## 改善箇所説明図

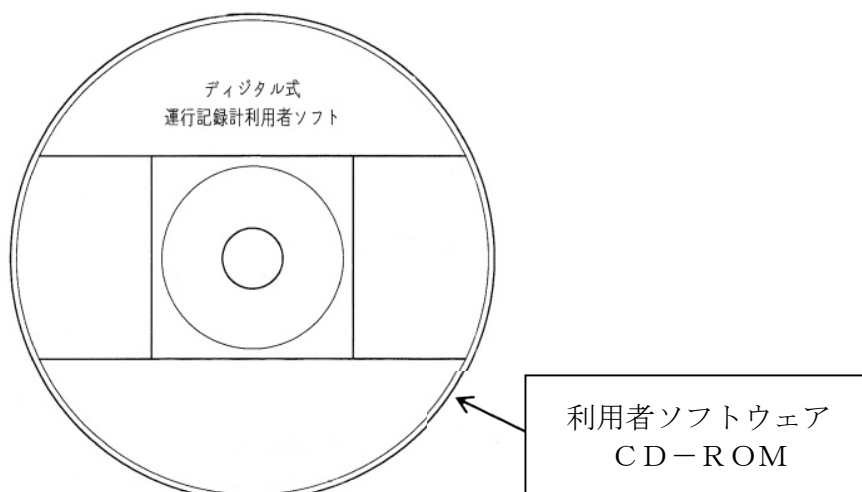
改善前	改善後
<p>基準不適合発生箇所</p>	<p>デジタル式運行記録計の装置型式指定番号を表示</p>

デジタル式運行記録計の利用者ソフトウェアにおいて、画面表示プログラムが不適切なため、対応するデジタル式運行記録計の装置型式指定番号が電子ファイル保存装置の画面に表示されず、道路運送車両法の保安基準（運行記録計の基準）に適合しない。

利用者ソフトウェアを修正するCD-ROMを使用者に配付する。

識別：電子ファイル保存装置の画面の装置型式指定番号の表示有無にて識別できる。
